Mission régionale d'autorité environnementale

Avis sur le projet de centrale photovoltaïque au sol sur la commune de Tramont-Lassus (54) porté par la société SOLEFRA 45 filiale de IB VOGT FRANCE

n°MRAe 2023APGE58

**Figure 5: Synthèse des enjeux écologiques globaux -
Source : dossier du pétitionnaire.**

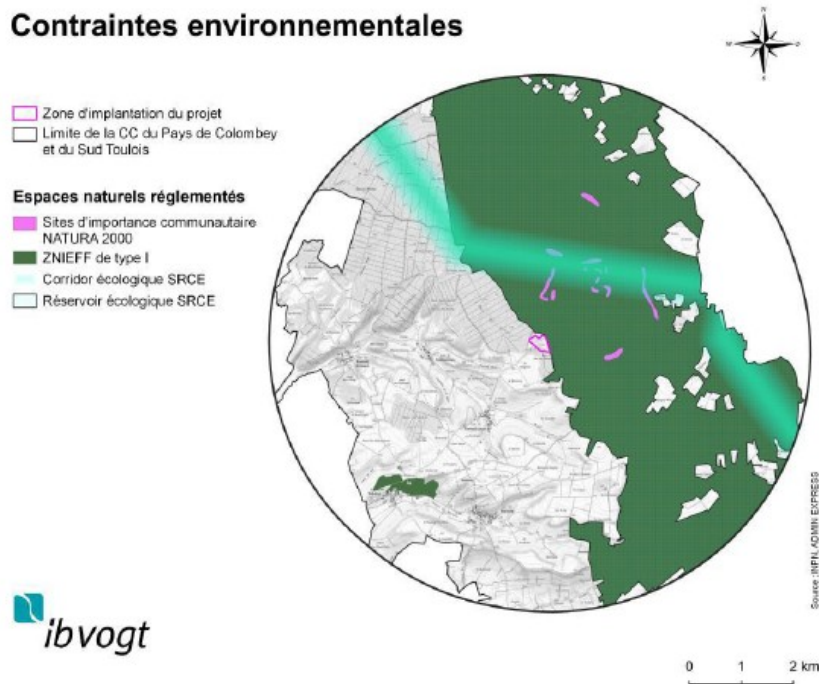
Or, selon l'Ae, certains boisements existants figurant dans la trame verte et bleue d'intérêt local du SCoT Sud 54 seraient remis en cause par le projet retenu. C'est pourquoi, l'Ae invite le pétitionnaire à intégrer dans le dossier cette trame verte et bleue qui englobe entièrement la zone d'étude et de présenter les éléments qui permettront de s'assurer de son respect dans le projet en modifiant le projet le cas échéant.

L'Ae recommande de présenter les éléments qui permettent de s'assurer de la bonne prise en compte de la trame verte et bleue (TVB) du SCoT Sud 54 dans le projet de centrale photovoltaïque, et le cas échéant de modifier le projet en conséquence.
